DZ.271.32.....⁴⁰²2021

dotyczy postępowania nr **DZ.271.32.2021** „Dostawa wraz z montażem wyposażenia zgodnie z projektem aranżacji wnętrz Pawilonu M VIII, w ramach Projektu pn. „Utworzenie Interdyscyplinarnego Centrum Leczenia Zaawansowanej Niewydolności Narządowej”, nr RPMP.12.01.02-12-0607/16 współfinansowanego przez Unię Europejską ze środków Europejskiego Funduszu Rozwoju Regionalnego w ramach Regionalnego Programu Operacyjnego Województwa Małopolskiego na lata 2014-2020, Oś Priorytetowa 12. Infrastruktura Społeczna, Działanie 12.1. Infrastruktura ochrony zdrowia, Poddziałanie 12.1.2 Regionalna infrastruktura ochrony zdrowia

9.1 SSŁ Szafka szatniowa metalowa z komorą dzieloną i ławką

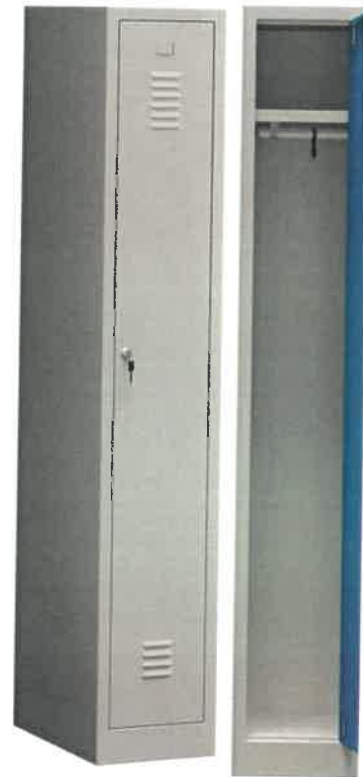
Pytanie dotyczące poz. 9.1 Szafka szatniowa metalowa z komorą dzieloną i ławką, 9.2 SSL 1 Szafka szatniowa metalowa ławką - SSL 1, 9.3 SSL_2 Szafka szatniowa metalowa z komorą dzieloną na stopkach:

Zważając na powyższe, w celu zachowania podstawowych zasad Prawa zamówień publicznych, a w szczególności legalności, równego i niedyskryminującego traktowania wykonawców oraz zachowania uczciwej konkurencji, prosimy o dopuszczenie produktów zgodnych z poniższymi opisami:

ławka:

- podstawa z ławką stałą podnosząca szafkę o 39cm
- dodatkowa półka na buty
- wysokość siedziska 41cm
- siedzisko wykonane z listew drewnianych: deski sosnowe lakierowane bezbarwnie (lakier wodny)
- profil stelaża: 25x25x1,5 mm
- dodatkowe stopki poziomujące
- wymiary: 41x31,5x82cm (WxSxG)
- kolor konstrukcji RAL7021

Zamawiający podtrzymuje zapisy SWZ.

Opis szafek określa minimalne parametry jakościowe produktu. Materiały użyte do produkcji szafek metalowych (blachy, profile stalowe, farby, listwy drewniane) są powszechnie dostępne i każdy producent takich mebli (szafek metalowych) ma do nich dostęp.

Szczegółowy opis technologii wykonania należy traktować jako minimalny. Zastosowanie np. grubszej blachy, większej nośności wieszaków, grubszej ścianki profili ławki, dodatkowe wzmocnienie korpusu...itp. Jest traktowane jako produkt spełniający minimalne wymagania Zamawiającego. Przyjęte w projekcie wymiary szafek (z dopuszczalną tolerancją wymiarów) są optymalnie dostosowane do wymiarów pomieszczeń (głównie wnęk).

Proponowane w zapytaniu szafki jako zamienne mają inne wymiar, co może spowodować, że podana ich ilość w projekcie nie zmieści się.
